中国電力資料

(前回説明範囲の補足説明)

【説明順】

宍道断層の評価(申請時)

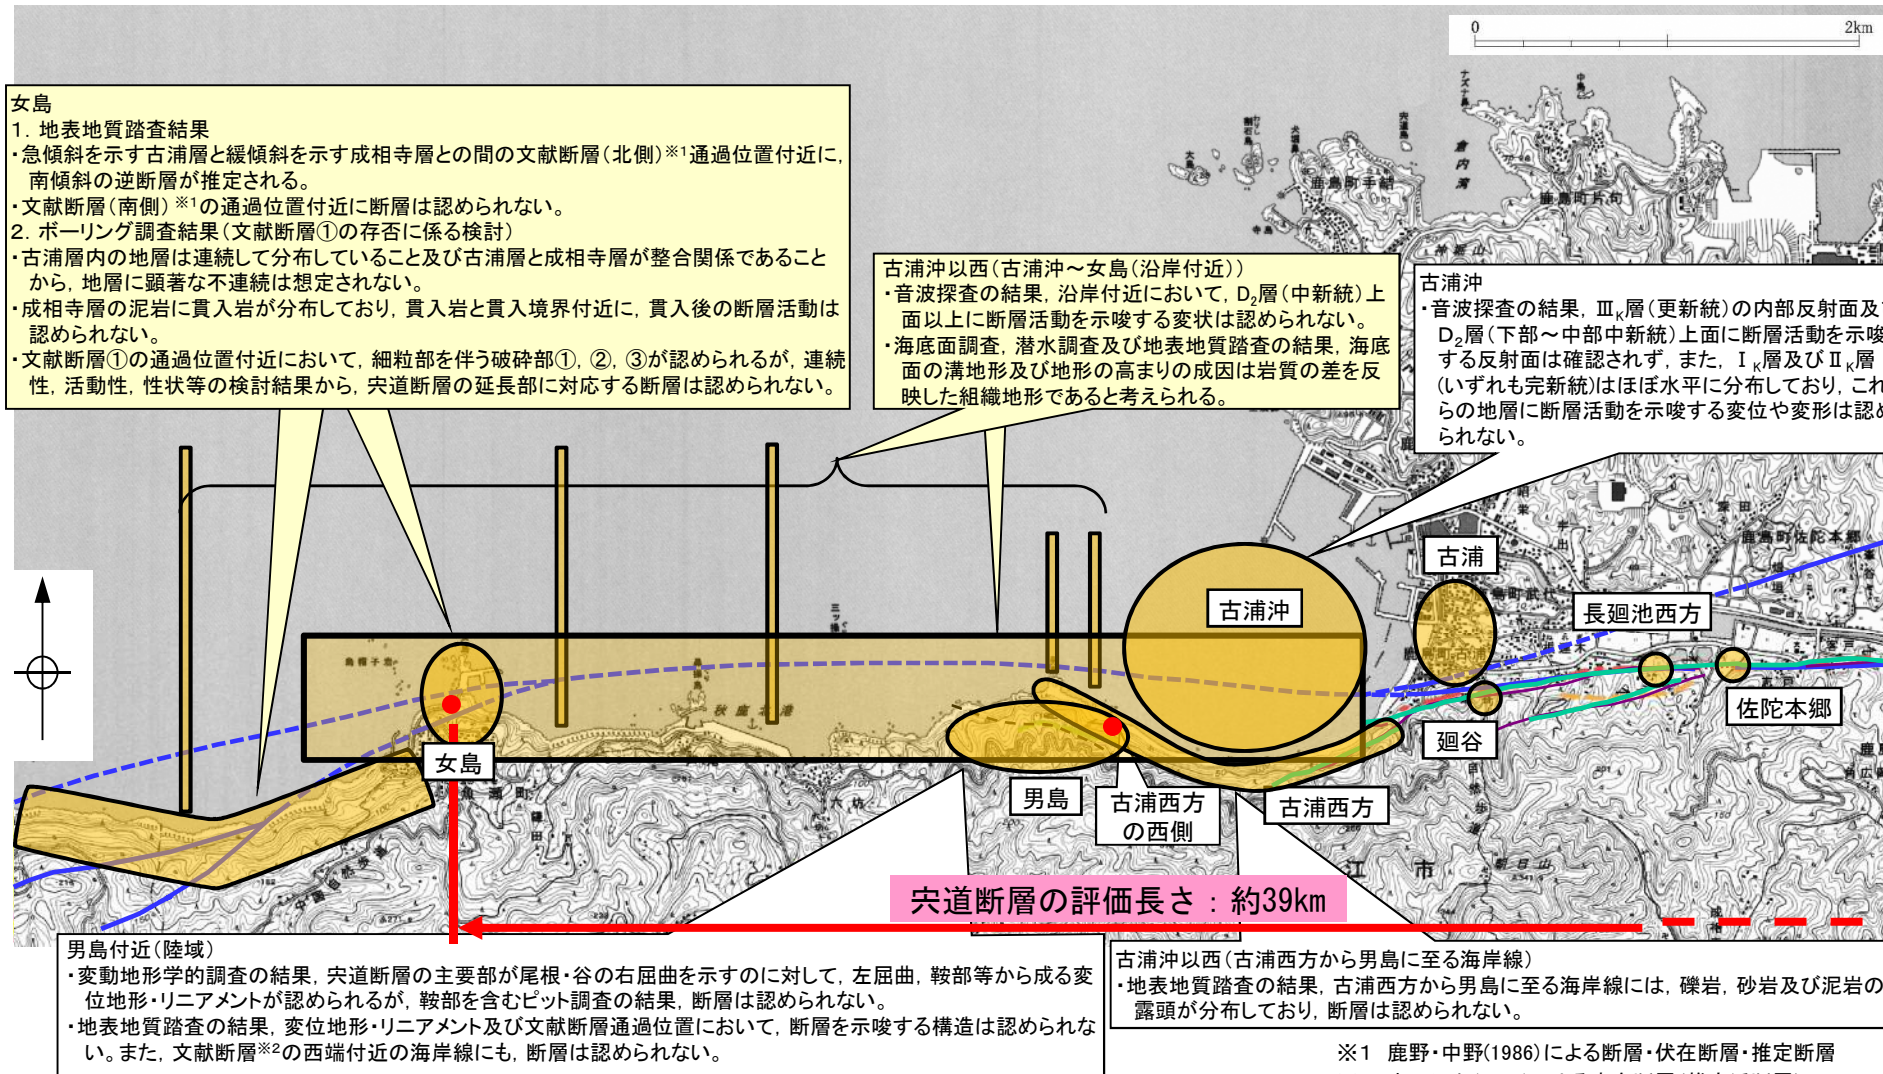
- ・論点項目<5>

宍道断層の端部(東端・西端)の当初申請時からの
変更理由・設定根拠は何か。

申請時の宍道断層の評価長さは、古浦西方の西側から下宇部尾東までの約22kmと評価していた。

宍道断層と鳥取沖西部断層の連動評価(1/2)

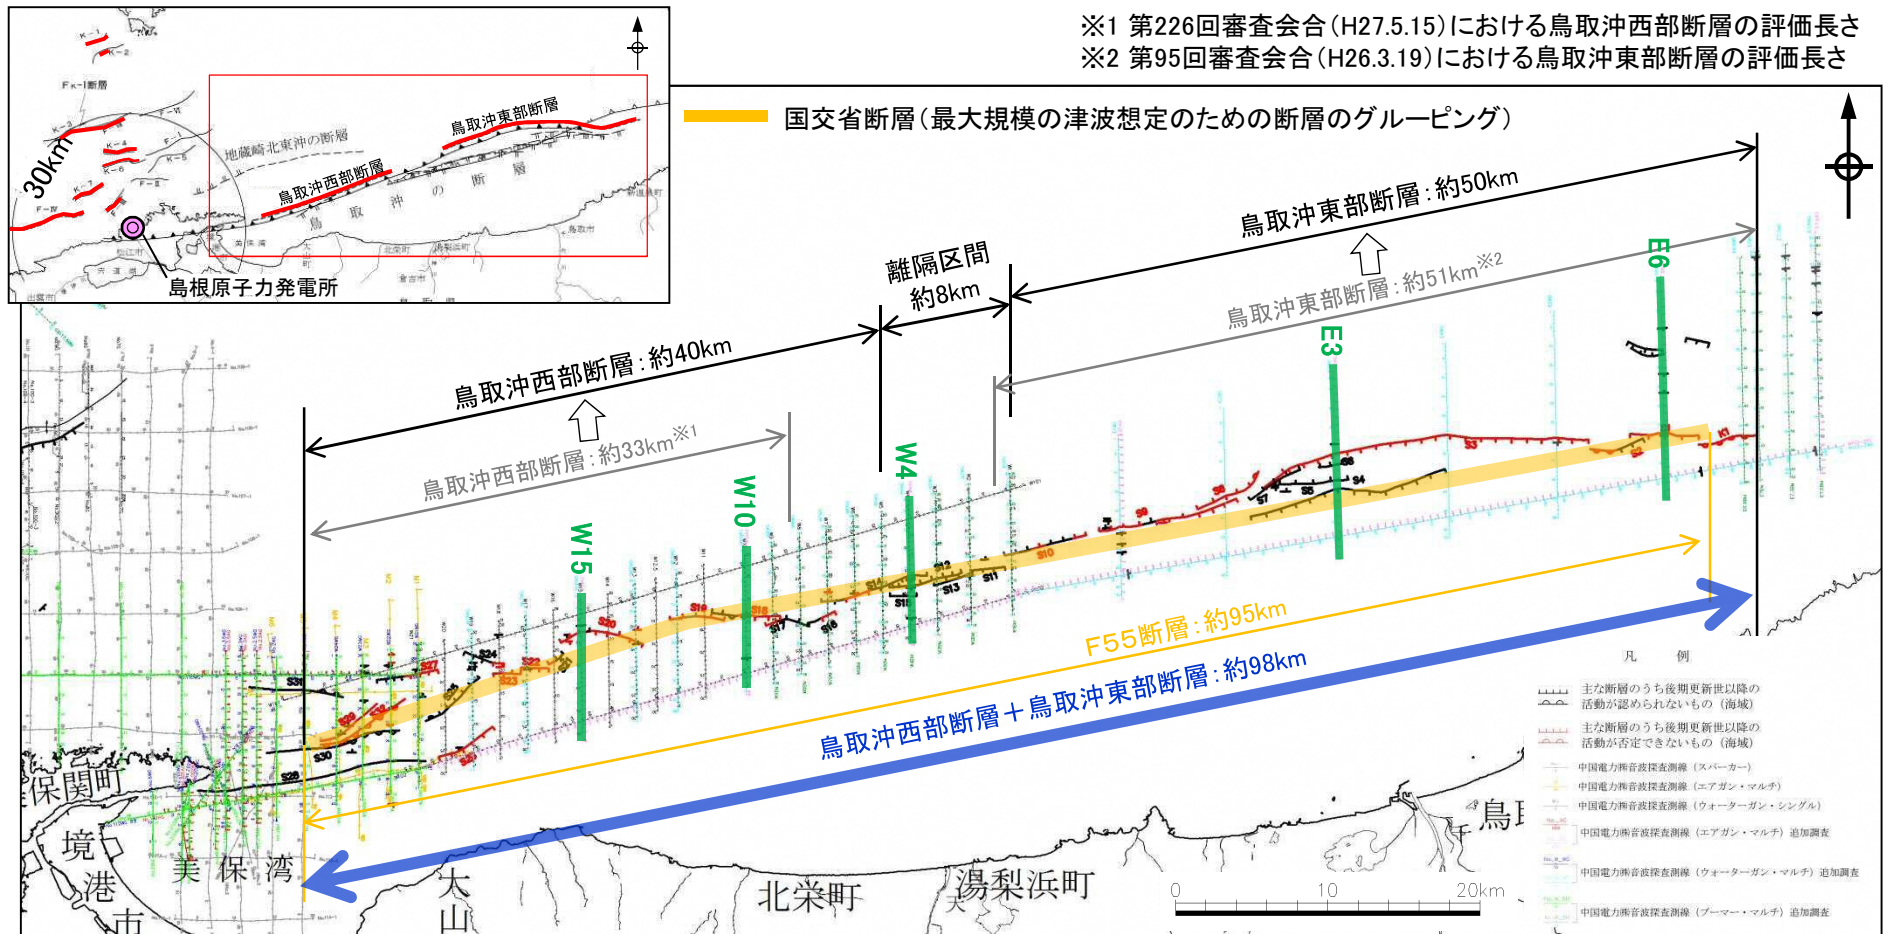
- ・論点項目<6>

宍道断層と鳥取沖西部・東部断層が連動することはないか。

- ①宍道断層及び鳥取沖西部断層の端部評価について、複数の音源・測線による浅部から深部の地質・地質構造に関する音波探査の結果、後期更新世以降の断層活動は認められないこと
- ②宍道断層及び鳥取沖西部断層の末端性状について、変動地形学的調査及び音波探査の結果、端部付近では断層活動性が低下していること
- ③宍道断層と鳥取沖西部断層の間の地質構造について、音波探査の結果、両断層間に後期更新世以降の断層活動は認められないこと、詳細地質構造に関する検討の結果、D₂層の高まり及びS30断層を横断する断層は認められないこと、宍道断層で認められる明瞭な重力異常は、鳥取沖西部断層へ連続しないことから、宍道断層と鳥取沖西部断層は連動しないと評価する。

- ・地震動評価における基本震源モデルの設定については、宍道断層及び鳥取沖西部断層の端部評価に加えて、断層の分布形態及び変位量から断層活動性は端部に向かって低下していること、また、両断層間については、後期更新世以降の断層活動は認められず、雁行(ステップ)等の非単調な構造も認められないこと、D₂層の高まり及びS30断層を横断する断層は認められないこと、宍道断層で認められる明瞭な重力異常は、鳥取沖西部断層へ連続しないことから、宍道断層と鳥取沖西部断層の連動を考慮しない。

基準地震動 S_s-D 及び宍道断層による地震の断層モデル手法による地震動評価結果の応答スペクトルの比較【水平方向】

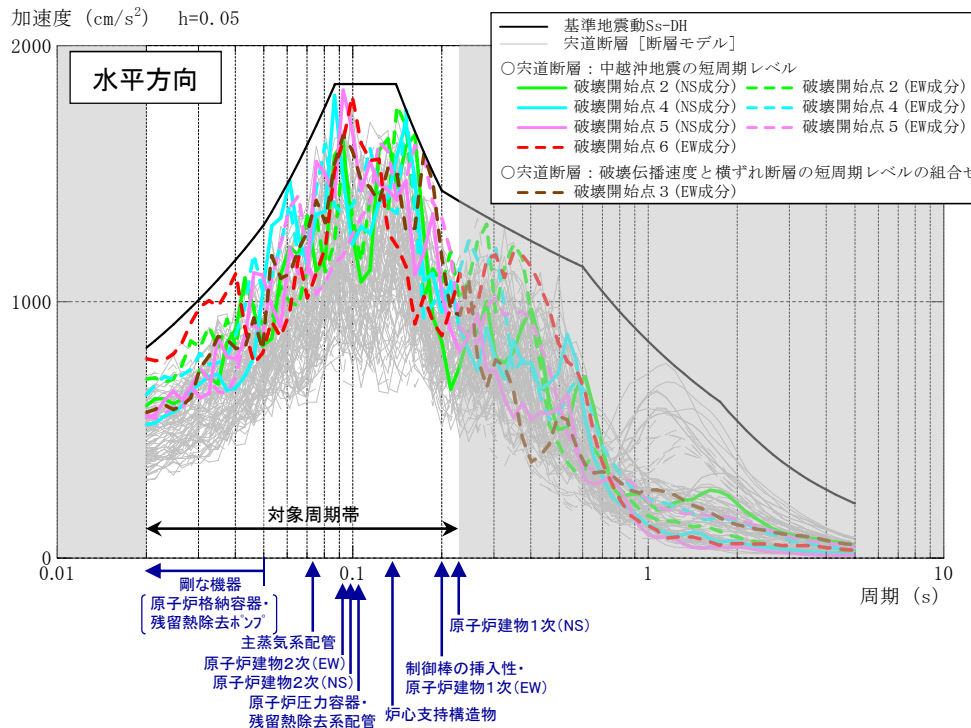
5つの基準地震動は、どのような地震を想定したものか。

- ◆ 断層モデル手法による基準地震動の検討において、震源が敷地に近い地震については断層モデルを用いた手法を重視する観点から、宍道断層による地震の断層モデル手法による地震動評価結果のうち、施設の耐震設計に最も重要な水平方向の応答スペクトルのピークに着目し、下図に示す対象周期帯において、基準地震動 S_s-D の設計用応答スペクトルに近接しているものを選定する。ここで、対象周期帯とは、原子炉を「止める」、「冷やす」、放射性物質を「閉じ込める」ための主要な施設の固有周期が存在する、原子炉建物の固有周期より短周期側の周期帯のことをいう。
- ◆ 選定した宍道断層による地震の水平方向の以下の8波に対応する「中越沖地震の短周期レベルの不確かさを考慮したケース:破壊開始点2, 4, 5, 6の4ケース」と「破壊伝播速度と横ずれ断層の短周期レベルの不確かさの組合せケース:破壊開始点3の1ケース」の合計5ケースの破壊開始点の水平方向(NS, EW成分)の地震動評価結果を選定し、地震動の諸特性を検討する。

- ◆ 選定した央道断層による地震の水平方向の断層モデル手法による地震動評価結果(5ケースの破壊開始点)について、最大加速度値は「中越沖地震の短周期レベルの不確かさを考慮したケースの破壊開始点6」が最も大きい。また、応答スペクトル比は対象周期帯①、②とも「中越沖地震の短周期レベルの不確かさを考慮したケースの破壊開始点5」が最も大きい。

海域三連動の応答スペクトルに基づく地震動評価結果(申請時と現状の比較)

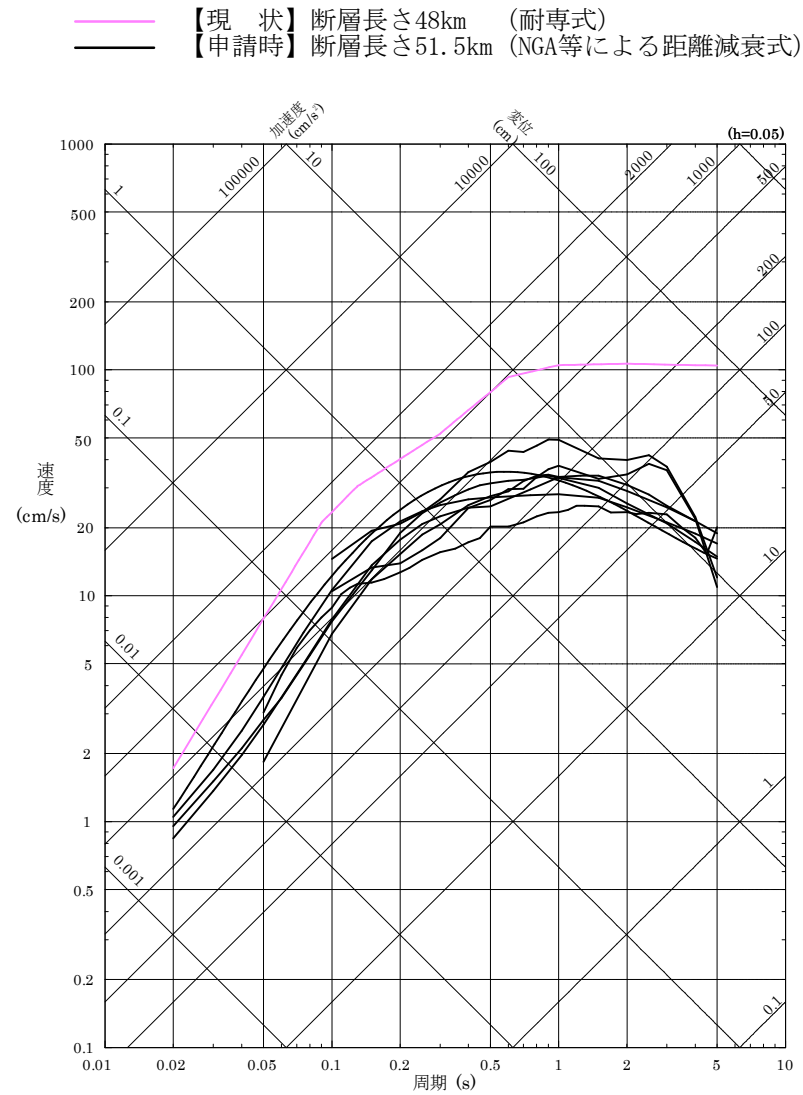
・論点項目<7>

海域三連動の端部(東端・西端)の当初申請時からの
変更理由・設定根拠は何か。

海域三連動の断層傾斜角の設定

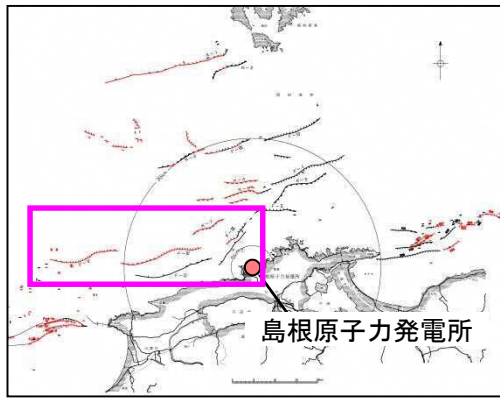
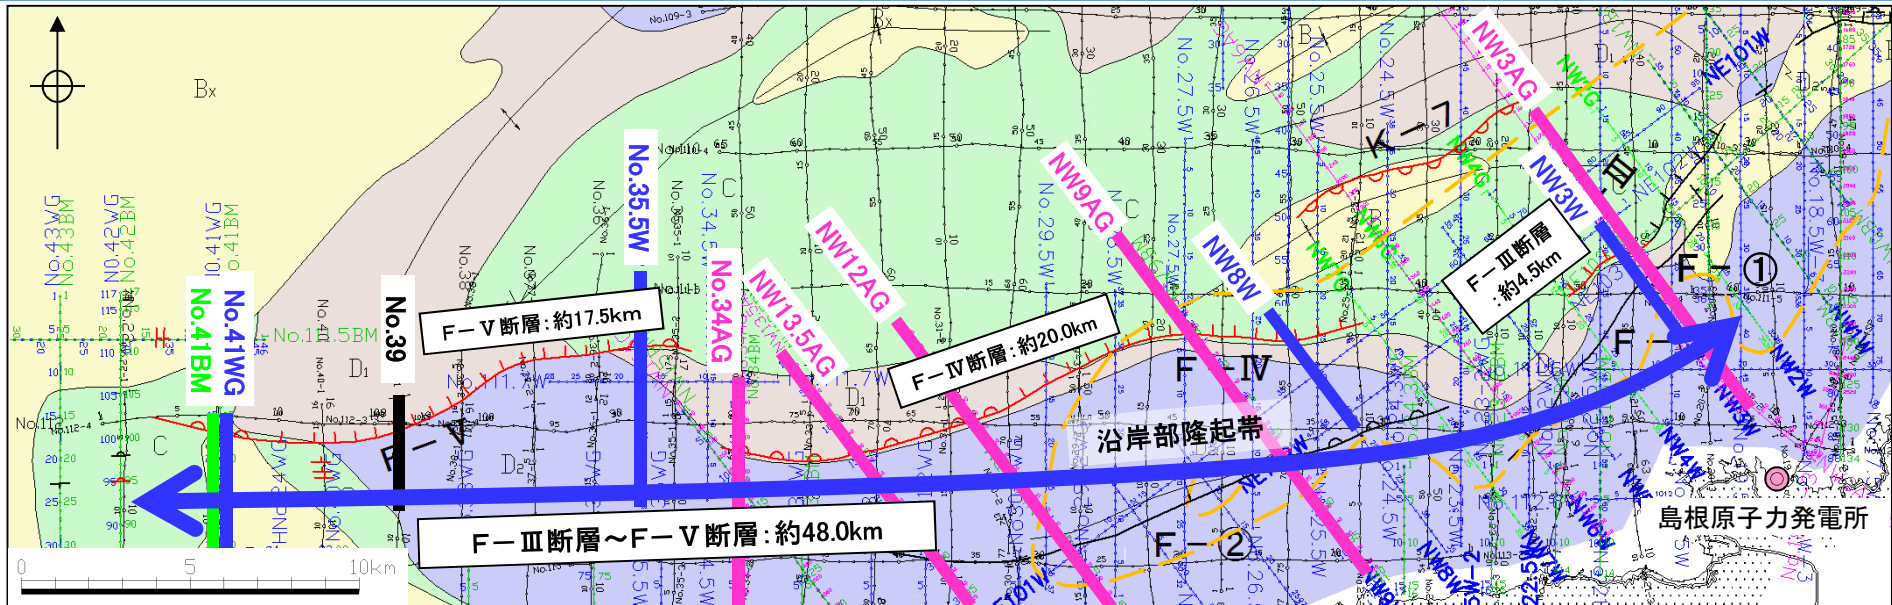
・論点項目<8>

宍道断層・海域三連動の地震動評価において、
基本震源モデルの各パラメータの設定根拠は何か。

基本震源モデルの断層傾斜角は、以下に基づき安全側に70°に設定し、その傾斜方向は敷地に近づく方向(南傾斜)に設定。

- ✓ ①として、B層(中期～後期更新世堆積層)の明瞭な分布が確認できていないF-Ⅲ断層+F-Ⅳ断層+F-Ⅴ断層の深部においては、地質調査結果より、東北東-西南西走向の低角(南傾斜)逆断層が認められ、その傾斜角は、音波探査記録を参照すると、それぞれの区間で地質構造上の類似性が認められることから、断層全体を傾斜角の設定区間と考え、平均すると35°程度である。但し、当該断層は、更新世以降において、南側隆起(北側沈降)の逆断層運動を示唆するB層の堆積盆の形成は認められず、横ずれ運動を示唆する花卉構造や引きずり込み構造などの特徴的な反射パターンも認められないことから、後期更新世以降の活動様式は不明である。従って、本調査結果を基本震源モデルの断層傾斜角として採用することは適切でないと考える。
- ✓ 次に、②として、F-Ⅲ断層+F-Ⅳ断層+F-Ⅴ断層が、現在の東西圧縮で活動する場合、主に横ずれの断層活動を示すと考えられることから、当該断層の周辺で発生したM7クラスの横ずれ断層による大規模地震及び主な中小地震の断層傾斜角を参照する。
